伊方発電所3号機の耐震安全性評価  
について(基準地震動の策定及び主  
要な施設の耐震安全性評価)

平成22年1月  
原子力安全・保安院

## 耐震設計上考慮すべき活断層

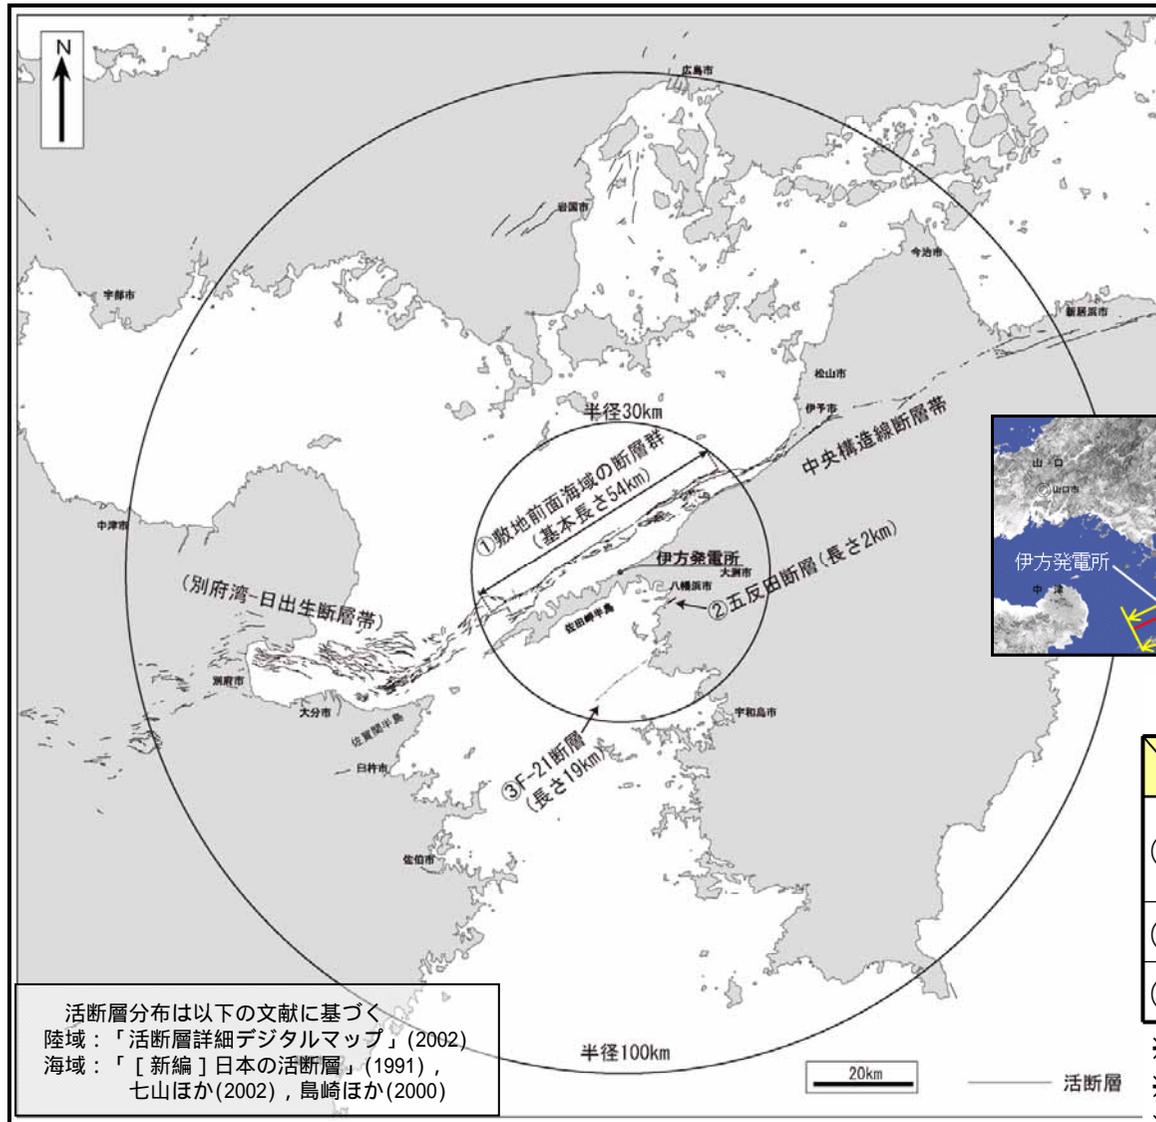
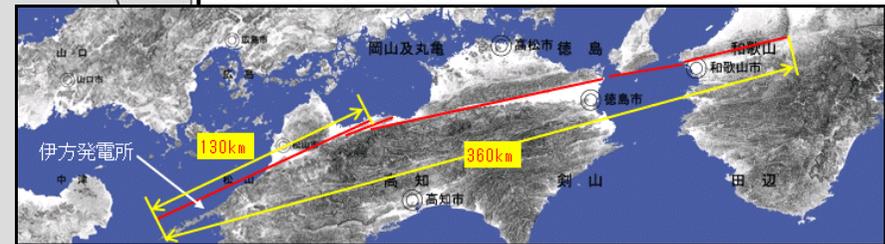
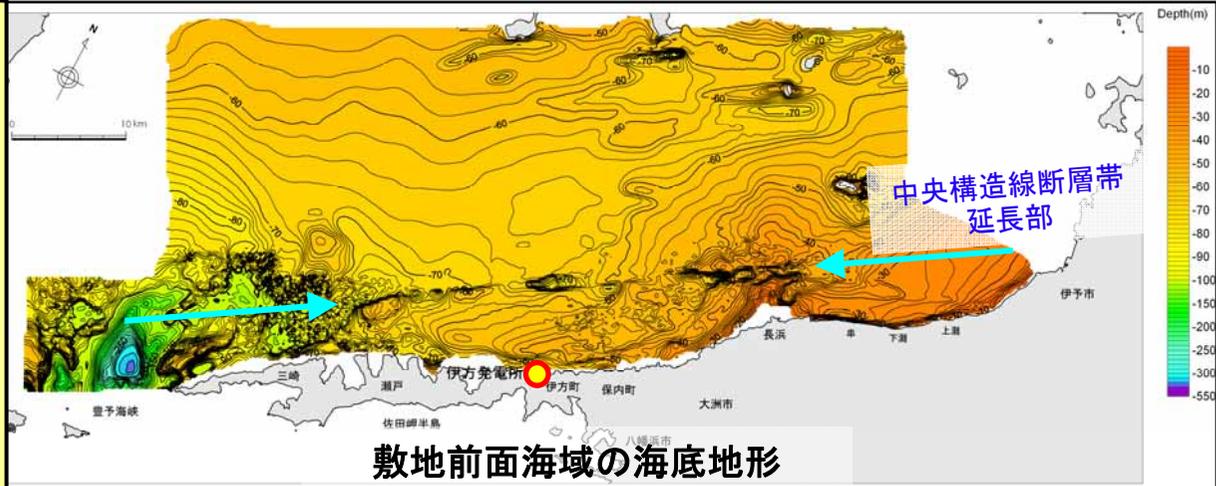
四国電力が実施した調査結果に基づく敷地周辺の陸域及び海域の断層についての活動性及びその性状等の評価は、**妥当なもの**と判断した。

※<sup>1</sup> 四国電力が当初評価した長さ約42kmから約12km延伸

※<sup>3</sup> 四国電力が当初評価した長さ約18kmから約1km延伸

中央構造線断層帯(四国北西部)のセグメント区分

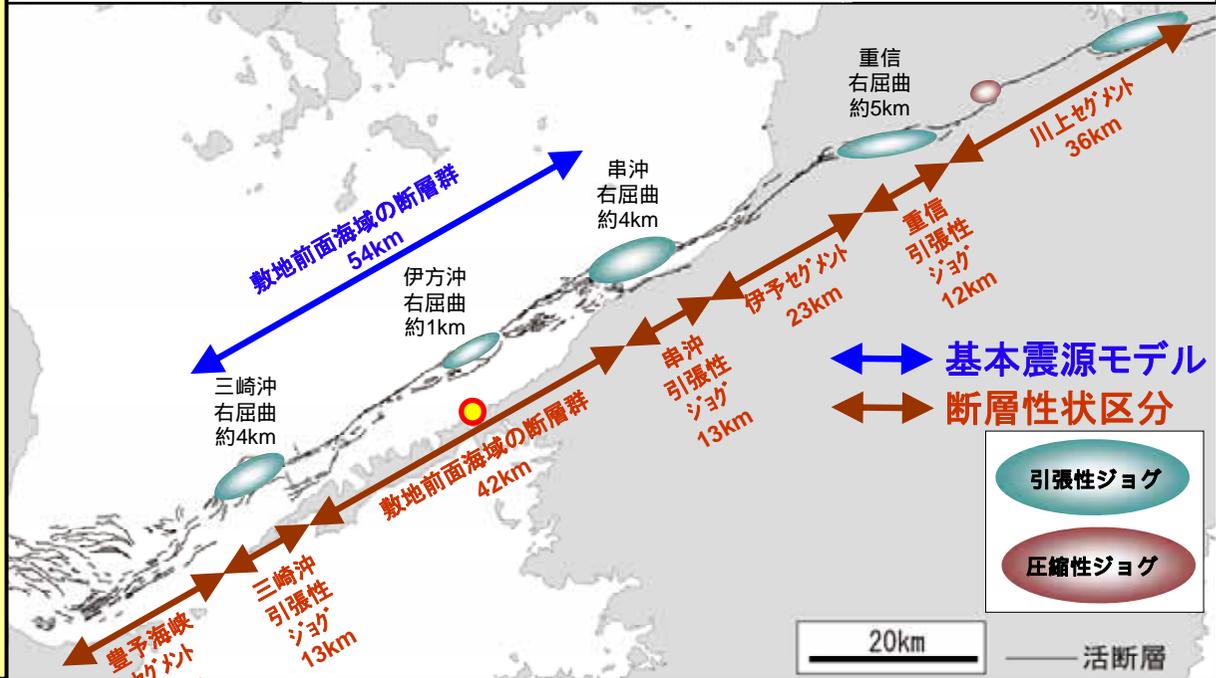
敷地前面海域の断層群の評価については、四国電力の陸域及び海域の調査結果を基に、当院の海上音波探査結果(詳細は次ページ以降)も踏まえ、下記を確認し、四国電力の評価が妥当なものと判断。

四国北西部の中央構造線断層帯のセグメント区分については、陸域及び海域の地質・地質構造に係る調査結果を基に既往文献も踏まえた上で適切に評価していること等を確認。

敷地前面海域の断層群の地震動評価上の長さについては、他のセグメントとの連動を地震動評価上考慮することを前提に、串沖及び三崎沖の引張性ジョグにおける断層の分岐形状を考慮してこれらのジョグの領域の一部を含む長さ約54kmと評価していることを確認。(長さ約42kmから変更)

敷地前面海域の断層群の断層の傾斜角については、変動地形的、地震学的及び地球物理学的な観点からの検討により、横ずれ断層として鉛直(90°)を想定することが合理的であることを確認。

# 原子力安全・保安院による海上音波探査結果について

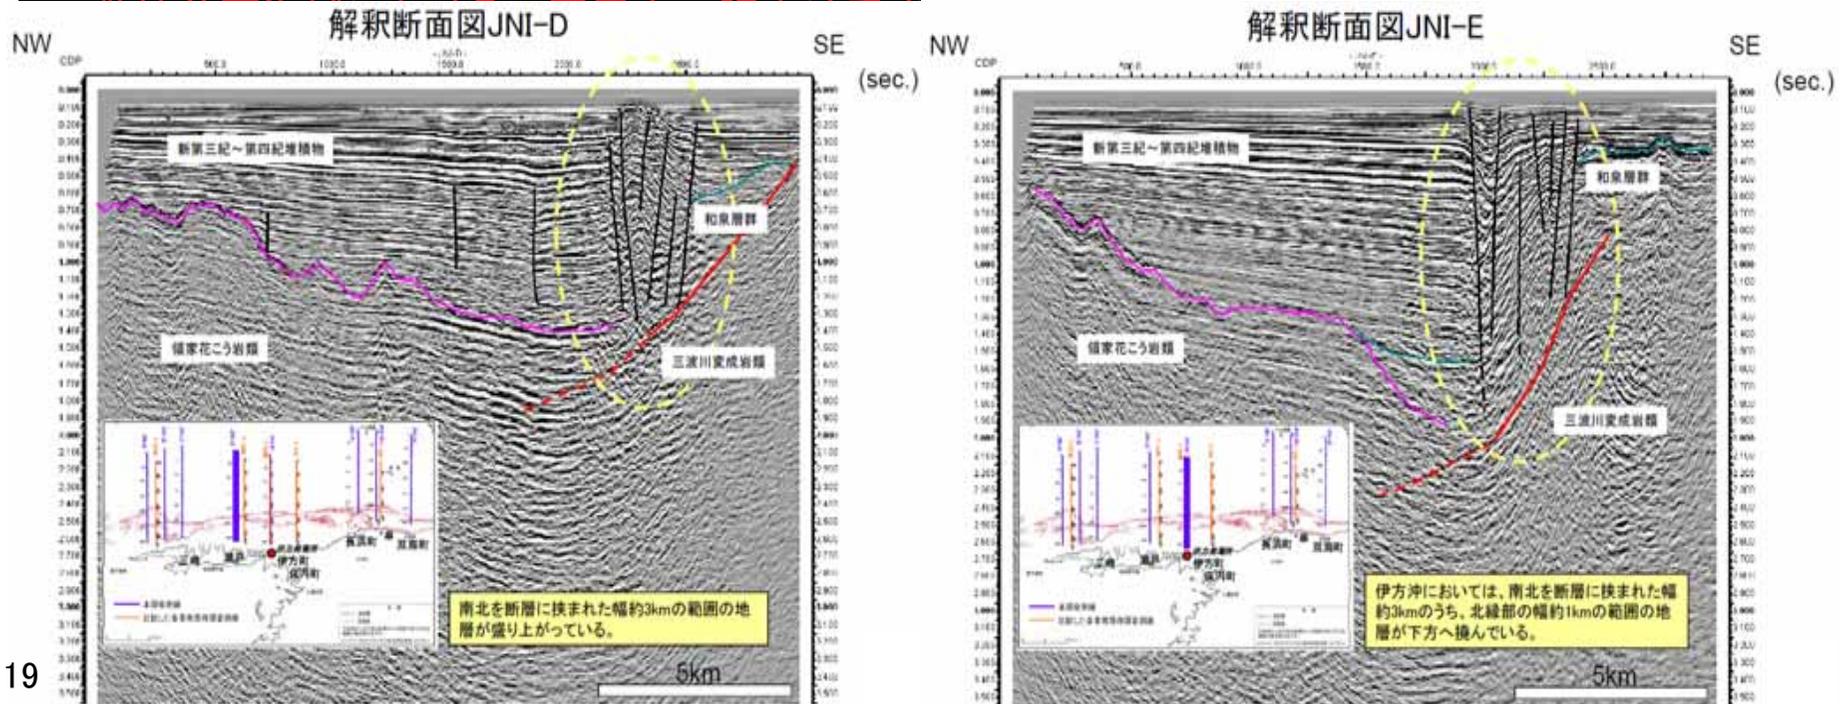
- ・ 海底下深部まで解釈可能な記録が得られたことから、深部の地質構造を把握することができた。
- ・ 本調査により、以下の点が主に確認できた。調査結果は四国電力の評価と整合的であった。
  - > 基盤岩類である三波川変性岩類・領家花こう岩類・和泉層群と、それらを覆う新第三紀～第四紀堆積物が存在する。新第三紀～第四紀堆積物中には中央構造線に沿った断層帯が認められ、その中の断層の多くは海底面又は海底面付近まで変位・変形を与えている。
  - > 三波川変成岩類の上面は、北に傾斜している。
  - > 三崎沖から伊方沖にかけての測線(JNI-A～JNI-E測線)において、断層帯を形成する断層は、三波川変成岩類と領家花こう岩類の会合部へ収斂する傾向がある。

震源モデルの長さ

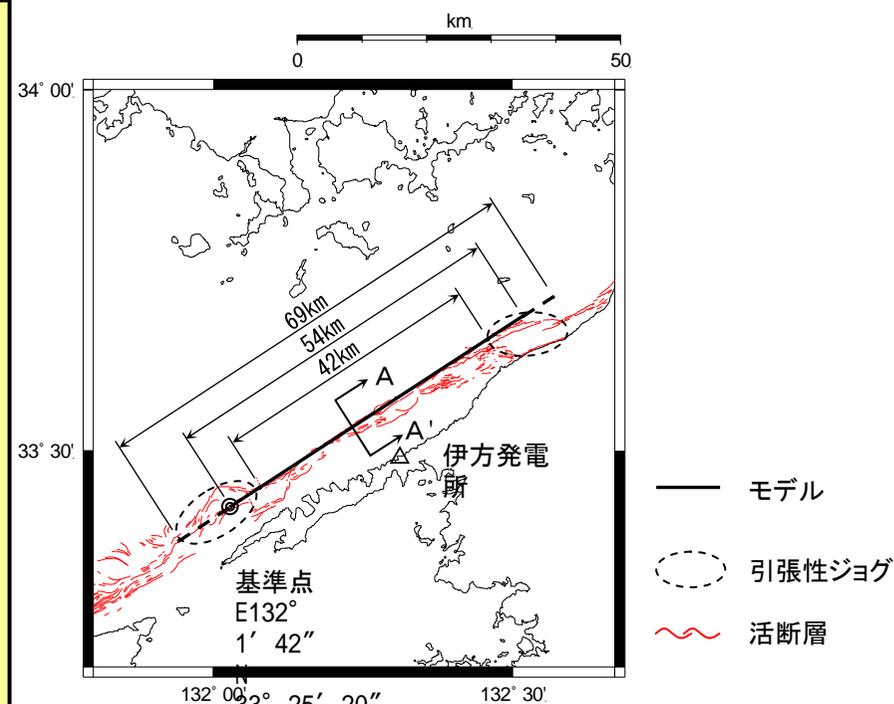
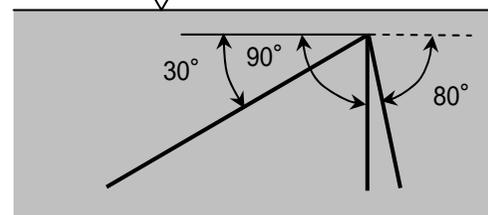
隣合う活動セグメントとの連動を不確かさの考慮に含めることを条件に、基本震源モデルの長さを、断層の分岐形状も踏まえ両端の引張性ジョグの中までの**54km**と設定。

また、地下の断層破壊領域が引張性ジョグの全長に相当する面に及ぶ可能性を踏まえ、**不確かさを考慮した震源モデルの長さを69km**と設定。

基本震源モデルの傾斜角を鉛直( $90^\circ$ )と設定し、北傾斜 $30^\circ$ の地質境界断層が震源断層と一致する可能性を否定できないことから、**不確かさを考慮した地震動評価において北傾斜 $30^\circ$ も考慮。**

横ずれ断層による過去の地震の断層傾斜角のバラツキを踏まえ、安全評価上の観点から**鉛直( $90^\circ$ )の不確かさとして南傾斜 $80^\circ$ を設定。**

### 不確かさ考慮ケース

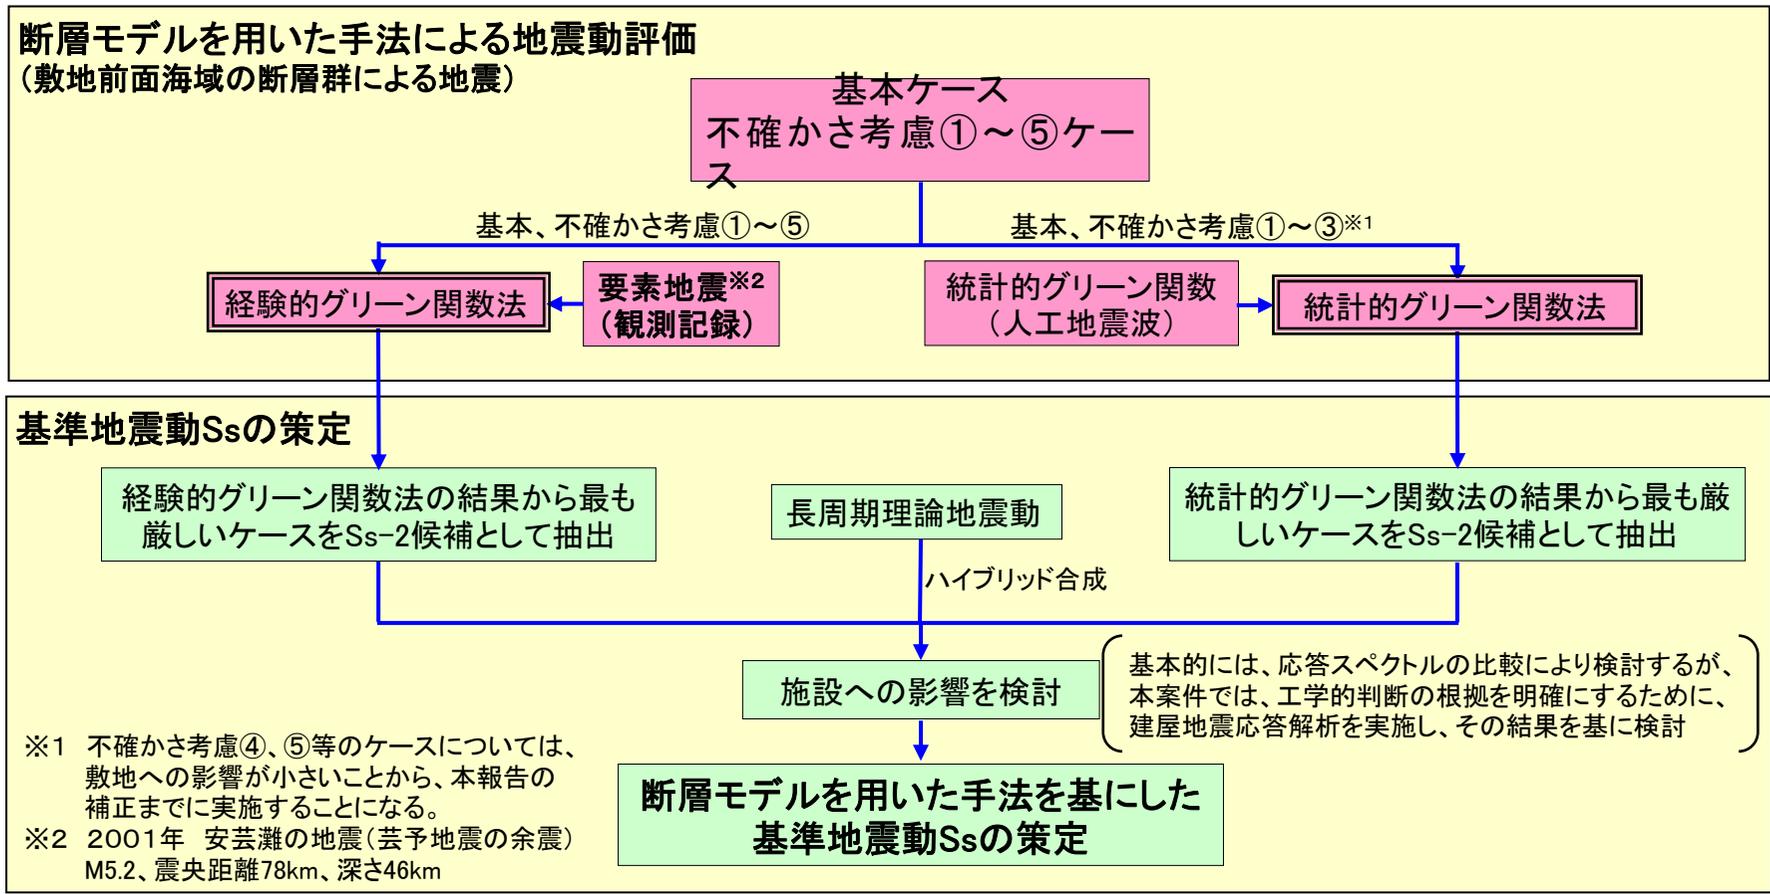
基本震源モデルは地質調査結果を基に敷地への影響を踏まえ、一部の不確かさ要因を予め考慮した上で設定。

不確かさを考慮した震源モデルは、断層長さ、応力降下量、断層傾斜角及び隣り合う地震活動セグメントとの連動について、基本震源モデルに対して不確かさの要因を一つずつ考慮。

→基本震源モデルと地質調査結果の関係や基本震源モデルに予め考慮されている不確かさ要因等を確認するとともに、他サイトにおける不確かさの考慮に係る事例を整理した結果も踏まえ、不確かさの考慮の考え方として妥当なもの判断。

基準地震動Ssの設計用応答スペクトル

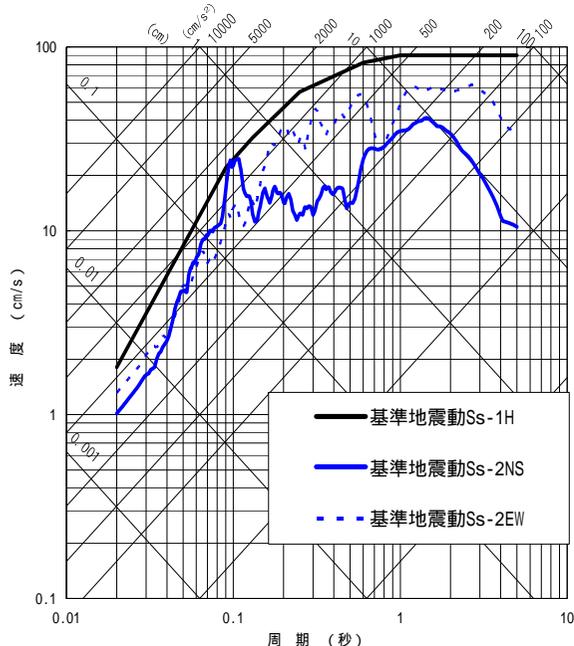
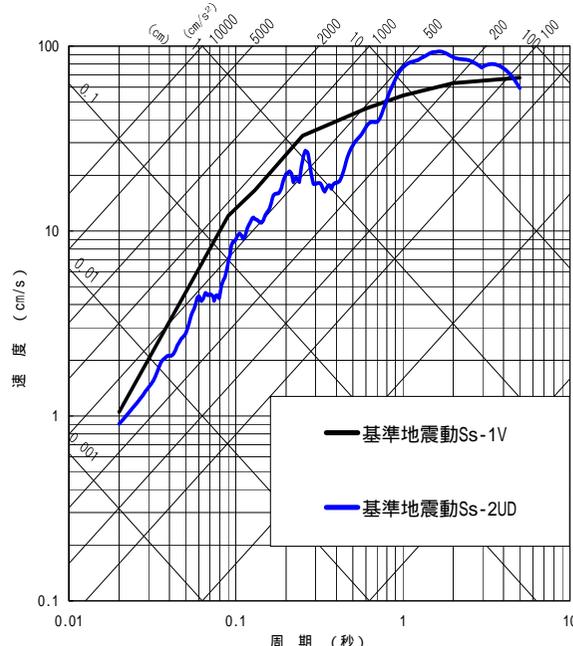
主に以下について確認し、**基準地震動Ssは妥当なものと判断した。**

- ・「震源を特定して策定する地震動」については、検討用地震(内陸地殻内地震、海洋プレート内地震、プレート間地震)の**応答スペクトルに基づく地震動評価結果を包絡するように設定した応答スペクトルを基準地震動Ss-1、断層モデルを用いた手法による地震動評価結果のうちSs-1を一部の周期帯で超えるもの※1を基準地震動Ss-2としている。**
  - ・「震源を特定せず策定する地震動」については、敷地の地域性等を考慮して応答スペクトルを設定した上で、**基準地震動Ss-1に全周期帯において包絡されることから、基準地震動Ss-1で代表させている。**
- ※1 不確かさケース②(北傾斜30°)の経験的グリーン関数法によるハイブリッド合成結果
- ・新潟県中越沖地震を踏まえた対応として、伊方発電所の地下構造が地震動評価に与える影響について検討し、現状で得られている情報からその影響は小さいと判断した。(安全性に影響を与えるものではない。)

地震動評価結果(NS方向 破壊:東→西)  
 【地震本部:工学的基盤Vs=600m/s  
 四国電力:解放基盤表面Vs=2600m/s】

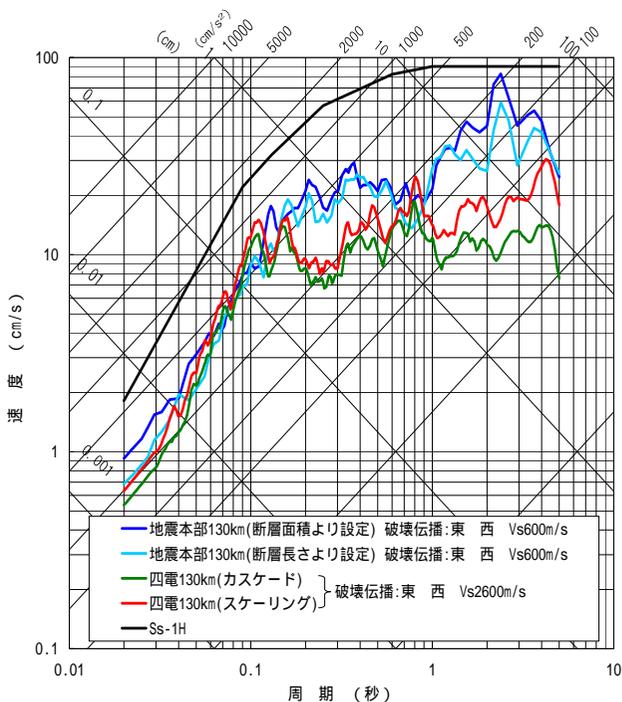
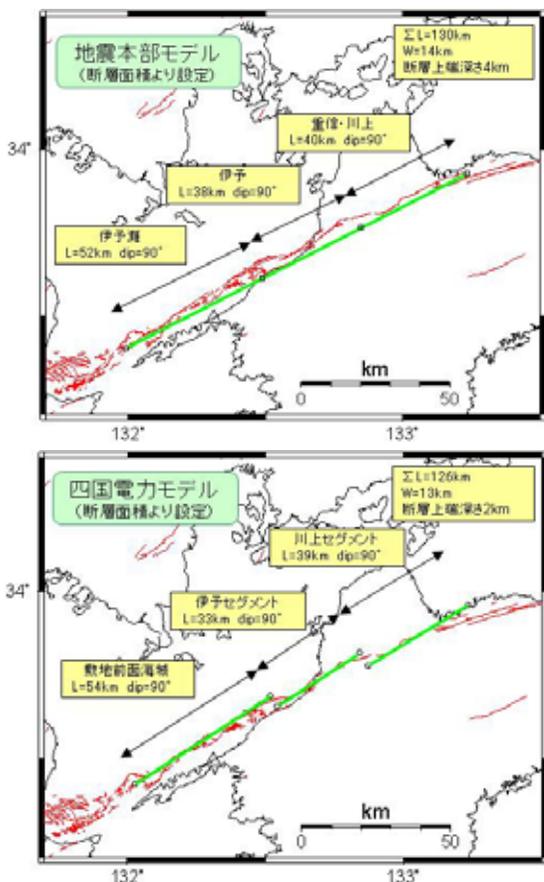
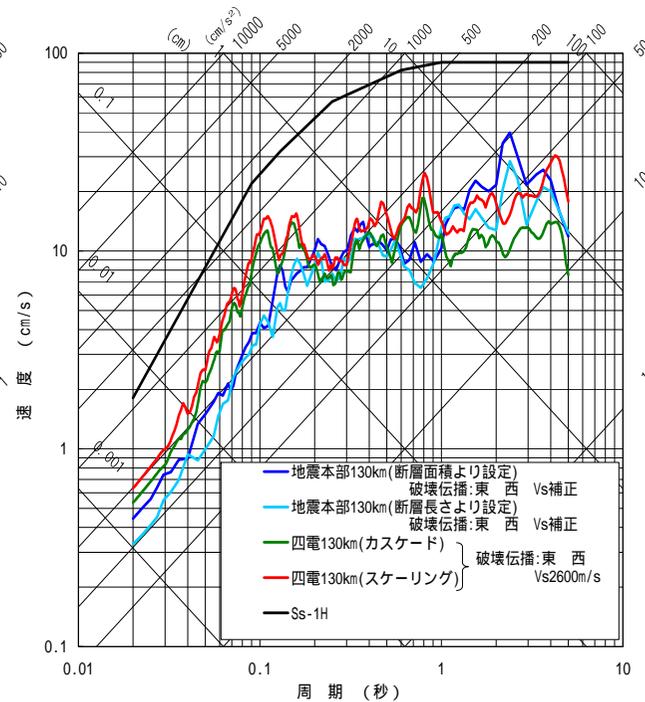
説明性向上の観点から、四国電力が実施した地震動評価と地震本部(2009)の強震動予測について、四国北西部の中央構造線断層帯(約130km連動ケース)による地震の地震動評価結果を比較した。その結果、施設の固有周期が集中する短周期帯において、異なる地盤条件で比較した場合、双方の地震動レベルはほぼ同等、簡易的に補正して地盤条件を揃えた場合、四国電力の評価結果の地震動レベルの方が1.5倍程度大きいことを確認した。(基準地震動Ssの策定に影響しない)

原子炉建屋の耐震壁の最大応答せん断ひずみ

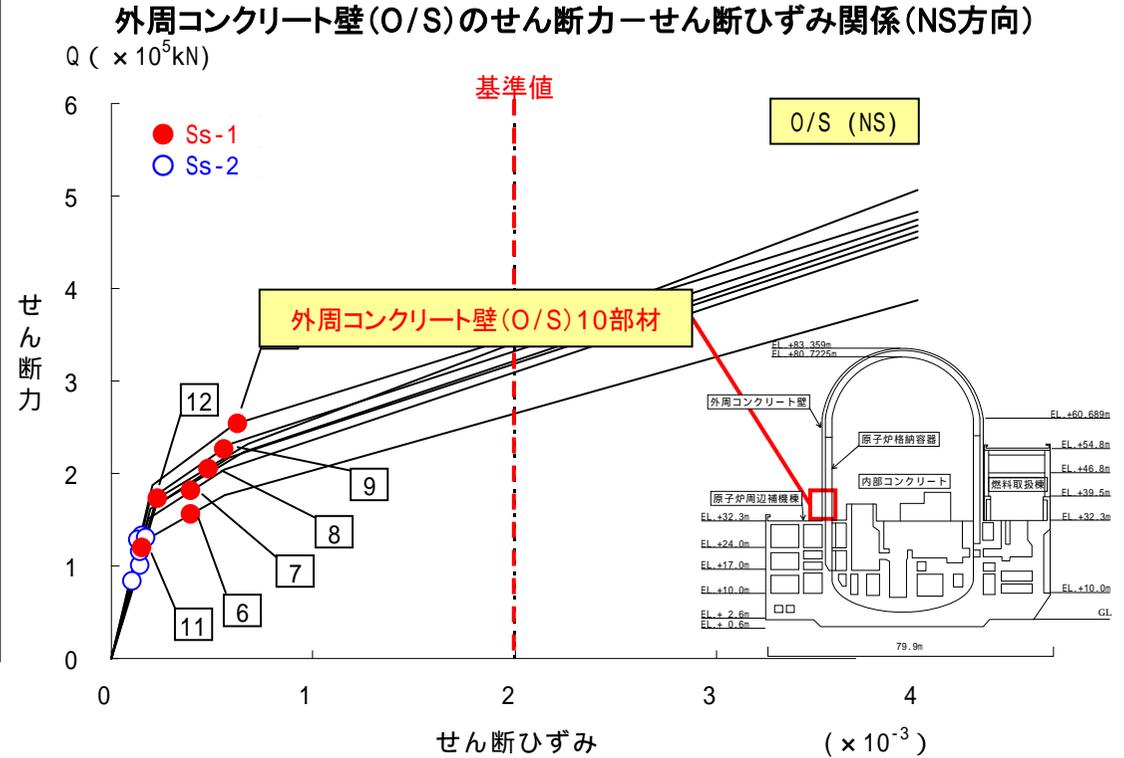
原子炉建屋及び原子炉補助建屋の地震応答解析モデル等は妥当なものと判断するとともに、その解析結果は耐震壁の機能維持が確保されるせん断ひずみに余裕をみて設定された基準値以下(原子炉建屋、原子炉補助建屋の最大値は、それぞれ $0.63 \times 10^{-3}$ 、 $0.84 \times 10^{-3}$ )であることを確認し、3号機の原子炉建屋及び原子炉補助建屋の耐震安全性が確保されると判断した。

機器・配管系の構造強度評価結果

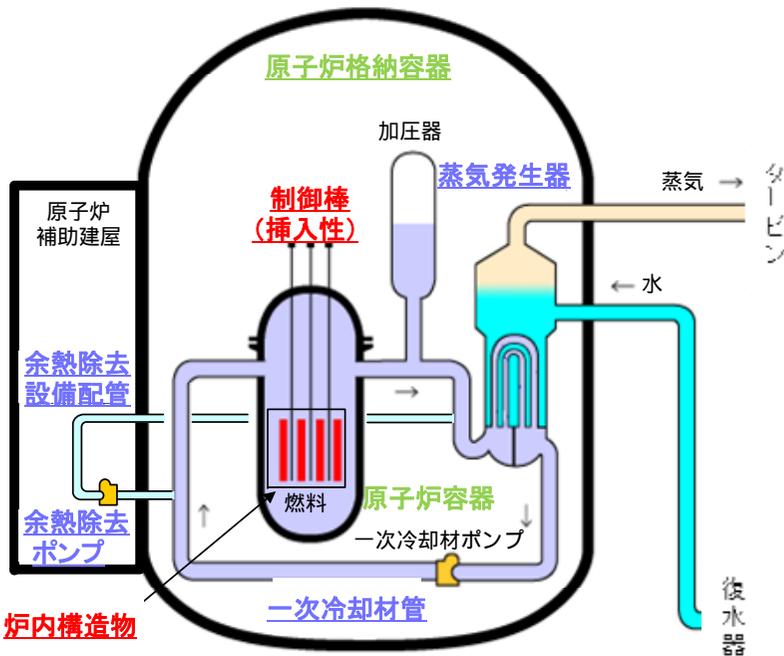
機器・配管系の構造強度評価については、基準地震動Ssによる地震力と地震以外の荷重を組み合わせる算定された発生応力が評価基準値以下であること、制御棒挿入性に関する評価については、基準地震動Ssによる制御棒の挿入時間が評価基準値以下であることを確認した。なお、これらの評価においては、既往評価(工時計画認可時)と同等の実績のある手法、または応答倍率法として、安全側の数値を算定するための条件の範囲で適用できる手法を用いていることを確認した。

以上より、**3号機の主要な設備の耐震安全性が確保されると判断した。**
